Stellungnahme der Verwaltung zu den Stellungnahmen der Behörden (TÖB) aus der frühzeitigen Beteiligung

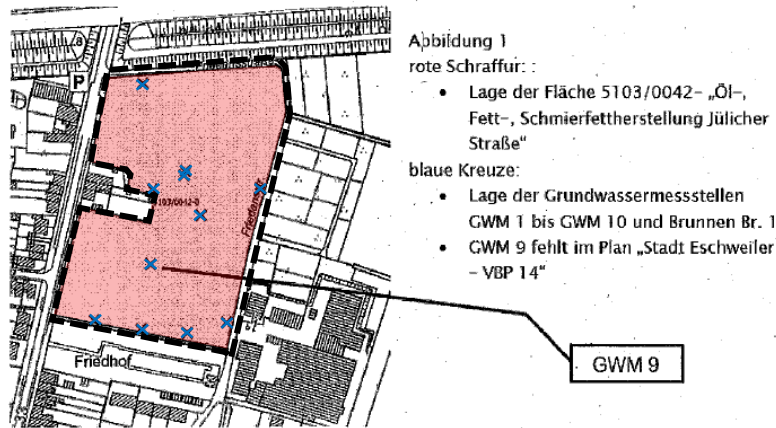
4.4	<p>Weiterhin sind die Bestimmungen des Fernstraßengesetzes (FStrG) zu beachten. Die Darstellung der 40 m Anbauverbotszone und der Anbaubeschränkungszone gemäß § 9 FStrG an der BAB A 4 sind in der Planzeichnung gemäß § 5 Absatz 4 Baugesetzbuch noch darzustellen. In der Legende ist zur Klarstellung der entsprechende Paragraf zu den beiden benannten Zonen zu benennen (Anbauverbotszone § 9 Absatz 1 FStrG und Anbaubeschränkungszone § 9 Absatz 2 FStrG).</p>	<p>Das Plangebiet befindet sich außerhalb der 40 m Anbauverbotszone gemäß § 9 Abs. 1 FStrG. Die 100 m Anbaubeschränkungszone (§ 9 Abs. 2 FStrG) an der BAB A 4 wird nachrichtlich in die Planzeichnung übernommen. In dem Hinweis unter IV.17 „Anbaubeschränkungszone“ wird auf die Genehmigungs- und Zustimmungspflicht durch die Autobahn GmbH des Bundes verwiesen. Der entsprechende Paragraf wird in der Legende ergänzt.</p>	<p>Die Stellungnahme wird berücksichtigt.</p>
